## Annexe 1

## 4. Le zonage

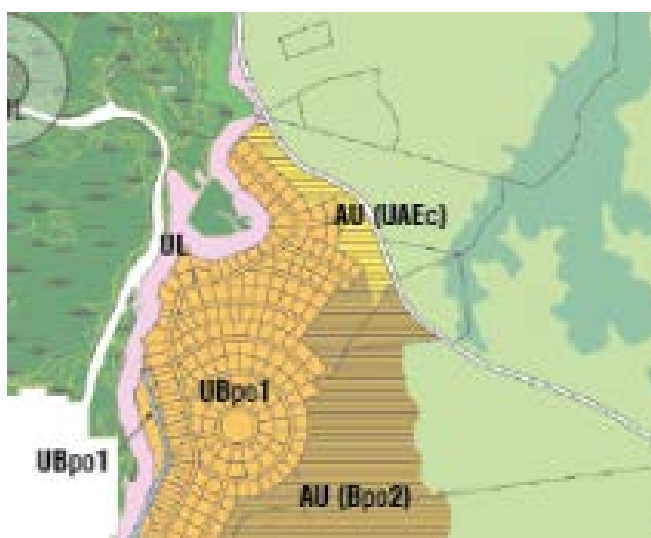
**REMARQUE :** Il est prévu un zonage UAEC à l'entrée de Port Ouenghi permettant la réalisation de commerces, services, bureaux. Quels sont les projets ? S'agissant d'une parcelle quasiment intégralement DPM, quels sont les activités prévues ?

**RECOMMANDATIONS:** En dehors de la parcelle privée en bord de RT1, proposer un zonage mieux adapté au DPM (UL, UT, NLT ...)

➤ **Prise en compte de la recommandation et modification du zonage.**

La volonté était de permettre la réalisation d'activités de proximité en entrée du lotissement pour répondre aux besoins de la zone et limiter les flux vers le village.

Une accessibilité et une visibilité depuis la Rt1 reste à privilégier.

Aussi, dans le cadre de l'extension du lotissement de Port Ouenghi (tranche 3), une voie de desserte parallèle à la RT1 sera créer pour accéder au secteur et ne pas concentrer les flux sur la voie principale existante. A l'appui de cette voie et en bordure de Rt1 en entrée de lotissement, pourront se développer des activités de proximité (zone UAEC).

Le partie DPM en entrée de lotissement est reclassée en zone UL (continuité de l'aménagement du littoral entre le village et Port Ouenghi).

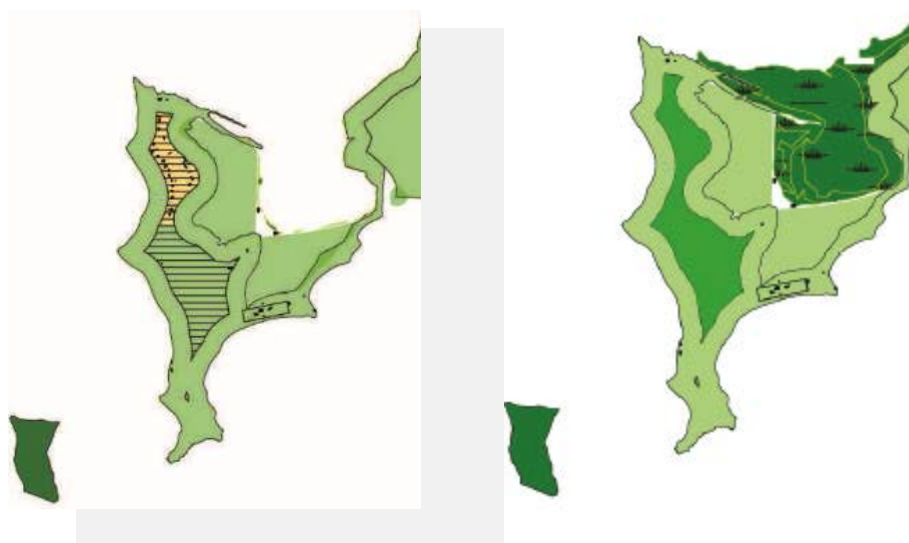
**REMARQUE :** Presqu'île Beaupré. Le zonage AU et AUR peut permettre à terme la poursuite de l'urbanisation de cette presqu'île. Cette vocation urbaine n'est pas compatible avec les activités aquacoles à proximité.

**RECOMMANDATIONS:** Il est proposé de maintenir le zonage A sur l'ensemble de la presqu'île.

➤ Modification du zonage.

La presqu'île de Beaupré fait l'objet d'un développement de résidences secondaires, sans autorisations et générant des problématiques en terme de réseaux, de gestion et ramassage des déchets, etc.

La volonté était d'enrayer ce phénomène.

Aussi, au regard des recommandations formulées et des enjeux d'enrayement du phénomène d'urbanisation non maîtrisé de la presqu'île, un reclassement en zone NLT a été décidé.
